Administración Nacional
de Aviación Civil

ADVERTENCIA 167R1/DAG

DIRIGIDO A: Operadores y propietarios de aeronaves American Champion modelos 7ECA, 7GCAA, 7GCBC, 7KCAB, 8GCBC, y 8KCAB, todos los números de serie.

MOTIVO: Posible error en la interpretación de la FAA AD 89-18-06

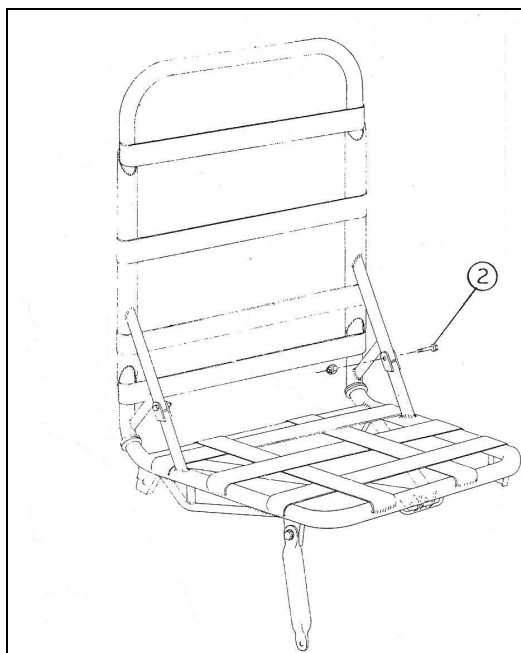
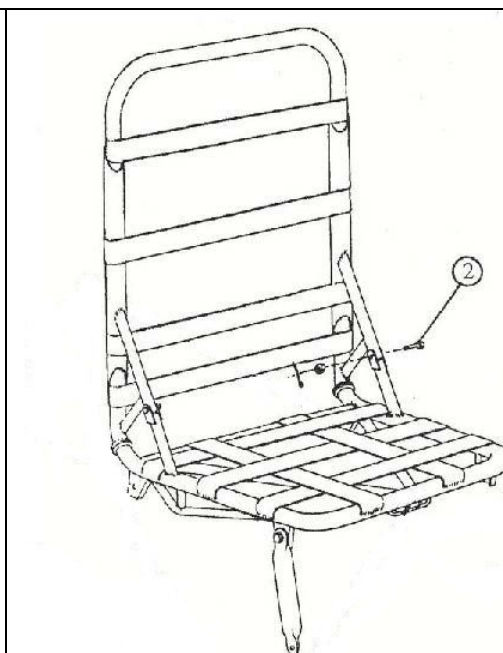
- 6- De la simple comparación de las figuras, no se observan diferencias estructurales entre los dos modelos de asientos. Lo único que los diferencia es el Ítem 2 que corresponde al componente de unión de la articulación. En el modelo viejo este componente era un bulón AN3-7A con una tuerca autofrenante de collar plástico AN365-1032; mientras que en el nuevo modelo es un bulón AN4-11, una arandela plana AN960-416L, una tuerca castillo AN310-4 con una chaveta AN380-2-2.

- 7- De una comparación realizada entre los dos modelos de asientos, se comprobó que si existen diferencias en las dimensiones de los caños que concurren a la articulación, siendo en el modelo nuevo de 5/8" de diámetro y 2.8 mm de espesor; mientras que en el modelo viejo eran de 1/2" de diámetro y 1 mm de espesor. Las orejas soldadas al caño inferior, que forman las articulaciones, también son diferentes. En el modelo nuevo son planchuelas de 19 mm de ancho y 2.3 mm de espesor, mientras que en el modelo viejo eran de 16 mm de ancho y 1.3 mm de espesor.

1°) A los Talleres Aeronáuticos de Mantenimiento, que al ingreso de cada aeronave de la marca y modelo al que aplica esta Advertencia, se verifique cuales son los bulones que tiene instalado el asiento delantero en las articulaciones del respaldo, verificando además que alguna de las orejas de las articulaciones tenga estampado el N/S.

2°) Si los bulones no son AN4-11, las dimensiones de los caños que concurren a las articulaciones no corresponden a las indicadas en el párrafo ANTECEDENTES 7, y el N/S no está estampado, la AD debe ser considerada como que no está correctamente cumplida.
